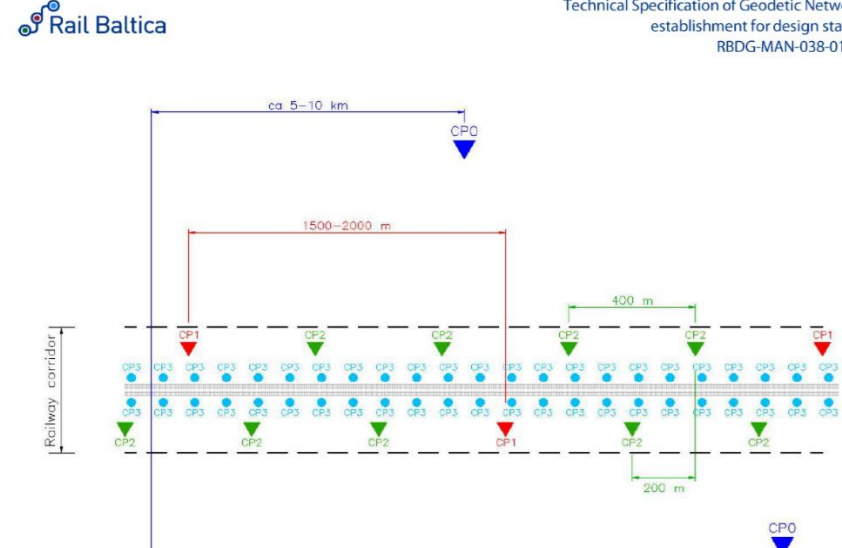
1.54	<p>Priedas Nr. 5 „Techninė specifikacija“ 11.1.1. p. yra nurodomi geležinkelio kelių numeracija, kuri neatitinka priedo Nr. 5 „Techninė specifikacija“ priedo Nr. 37 "Panevėžio depo projektavimo ribos" brėžinyje pateiktus geležinkelio kelio numeravimą. Pirkimo dokumentai neatitinka vieni kitiems ir yra klaidinantys. Prašome pateikti patikslintą stoties schemą su korektiškais geležinkelio kelių numeriais. Prašome patikslinti priedo Nr. 5 „Techninė specifikacija“ priedo Nr. 37 "Panevėžio depo projektavimo ribos" brėžinyje arba techninėje specifikacijoje pateikiamą kelių numeraciją į aktualią.</p>	<p>The numbering of railway tracks in Annex 5 "Technical Specification", p. 11.1.1, does not correspond to the numbering of the railway tracks as shown in the drawing of Annex No. 37 "Panevėžys Depot Design Boundaries" to Annex 5 "Technical Specification". The procurement documents are inconsistent and misleading. Please provide a revised diagram of the station with the correct track numbers. Please revise the numbering of the tracks in the drawing or in the technical specification in Annex 37 "Panevėžys Depot Design Boundaries" of Annex 5 "Technical Specification" to the current numbering.</p>	<p>Projektuojami geležinkelio keliai yra preliminarūs, projektuojtas projektinių pasiūlymų metu nustato optimalų kelių skaičių ir jų vietą, atsižvelgiant į kitus patikslintus (nuo "Rail Baltica" geležinkelio infrastruktūros priežiūros depų susisiekimo komunikacijų inžinerinės infrastruktūros vystymo plano) sprendinius. Kelių numeracija nurodyta sąlyginė, projekto rengimo metu tikslinama vadovaujantis RBDG-MAN-025-0108 Infrastruktūros įrengimo p. Numeration principles of railway infrastructure provisions</p>	<p>The designed railway tracks are preliminary, the designer will determine the optimal number and location of the tracks in the course of the design proposals, taking into account other revised solutions (from the Rail Baltica Railway Infrastructure Maintenance Depot Communication Engineering Infrastructure Development Plan). Road numbering is conditional, subject to adjustment during design preparation in accordance with RBDG-MAN-025-0108 Infrastructure facilities p. Numeration principles of railway infrastructure provisions</p>	2025-08-22

1.55	<p>Priedas Nr. 5 „Techninė specifikacija“ 11.1.1. p. yra nurodomi geležinkelio kelių numeracija, kuri neatitinka priedo Nr. 5 „Techninė specifikacija“ priedo Nr. 37 "Panevėžio depo projektavimo ribos" brėžinyje pateiktus geležinkelio kelių numeravimą. Pirkimo dokumentai neatitinka vieni kitoms ir yra klaidinantys. Prašome pateikti patikslintą stoties schemą su korektiškais geležinkelio kelių numeriais. Prašome patikslinti priedo Nr. 5 „Techninė specifikacija“ priedo Nr. 37 "Panevėžio depo projektavimo ribos" brėžinyje arba techninėje specifikacijoje pateikiamą kelių numeraciją į aktualią.</p>	<p>The numbering of railway tracks in Annex 5 "Technical Specification", p. 11.1.1, does not correspond to the numbering of the railway tracks as shown in the drawing of Annex No. 37 "Panevėžys Depot Design Boundaries" to Annex 5 "Technical Specification". The procurement documents are inconsistent and misleading. Please provide a revised diagram of the station with the correct track numbers. Please revise the numbering of the tracks in the drawing or in the technical specification in Annex 37 "Panevėžys Depot Design Boundaries" of Annex 5 "Technical Specification" to the current numbering.</p>	<p>Projektuojami geležinkelio keliai yra preliminarūs, projektuotojas projektinių pasiūlymų metu nustato optimalių kelių skaičių ir jų vietą, atsižvelgiant į kitus patikslintus (nuo "Rail Baltica" geležinkelio infrastruktūros priežiūros depu susisiekimo komunikaciją inžinerinės infrastruktūros vystymo plano) sprendinius. Kelių numeracija nurodyta sąlyginę, projekto rengimo metu tikslinama vadovaujantis RBDG-MAN-025-0108 Infrastruktūros vystymo plano) sprendinius. Numeration principles of railway infrastructure nuostatomis</p>	<p>The designed railway tracks are preliminary, the designer will determine the optimal number and location of the tracks in the course of the design proposals, taking into account other revised solutions (from the Rail Baltica Railway Infrastructure Maintenance Depot Communication Engineering Infrastructure Development Plan). Road numbering is conditional, subject to adjustment during design preparation in accordance with RBDG-MAN-025-0108 Infrastructure facilities p. Numeration principles of railway infrastructure provisions</p>	2025-08-22
